COMMISSION ROYALE DES MONUMENTS ET DES SITES
KONINKLIJKE COMMISSIE VOOR MONUMENTEN EN LANDSCHAPPEN

Objet : SCHAERBEEK. Place Colignon, 58. Demande de permis d'urbanisme portant sur la régularisation de la modification du nombre de logements et sur des travaux de rénovation prévues en façades et à l'intérieur du bien.

Avis de la CRMS

Documents graphiques joints à la demande annotés par la CRMS

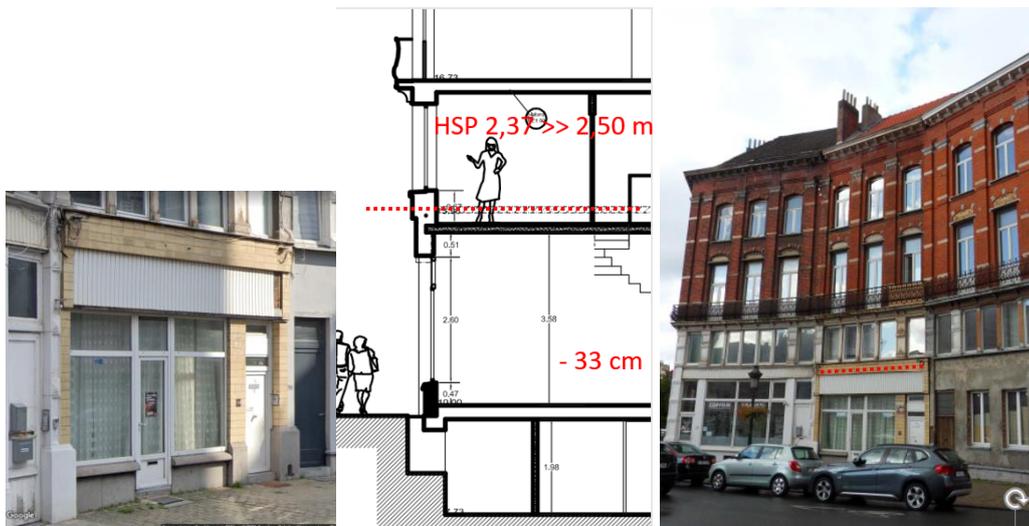
Concrètement, et tout comme elle l'avait mentionné dans son avis du 5/02/2020 à propos du n° 56, la Commission demande de restituer la hauteur d'origine des baies du rez-de-chaussée, selon la géométrie de celles du n° 60, mitoyen de gauche et donc d'étudier plus en détail la configuration du logement des niveaux +0 / +1. Puisque l'on y prévoit d'abaisser le plancher de l'entresol d'une trentaine de centimètres, une solution architecturale devra être examinée permettant de réaliser les travaux dans le respect de la géométrie initiale des baies de vitrine et de porte (par exemple : prévoir un décaissement ponctuel du plancher à hauteur de la façade avant, créer une mezzanine, ...). La réaffectation de l'ancien espace commercial et l'aménagement d'une unité au rez-de-chaussée et à l'entresol, ne devrait donc être autorisée qu'à condition de s'assurer d'une intervention architecturale de qualité permettant le retour à la composition originelle des façades.

- restituer les pilastres en pierre bleue à pointe de diamant en continuité avec ceux de l'entresol. L'enlèvement en cours de chantier des carrelages jaunes et du bardage à planchettes permettra de dresser un état des lieux plus précis de la situation existante et d'affiner le projet de rez-de-chaussée. Celui-ci devra se référer aux façades conservées des n°s 50 et 60 ;
- réaliser les nouvelles menuiseries du rez-de-chaussée en bois noble selon des profils traditionnels. La porte d'entrée pourrait s'inspirer de celle du n° 54 ;
- rigoureusement inscrire la nouvelle allège dans la continuité du soubassement existant des vitrines en ce qui concerne le choix de la pierre, son traitement et sa mouluration (l'enduit sur le soubassement en pierre bleue est à exclure);

- préciser la « rénovation » des autres menuiseries en façade avant mentionnée par la demande. A cette occasion, des menuiseries plus qualitatives devraient être intégrées aux baies de l'étage +3 épousant la forme des arcs surbaissés (voir le n° 60).
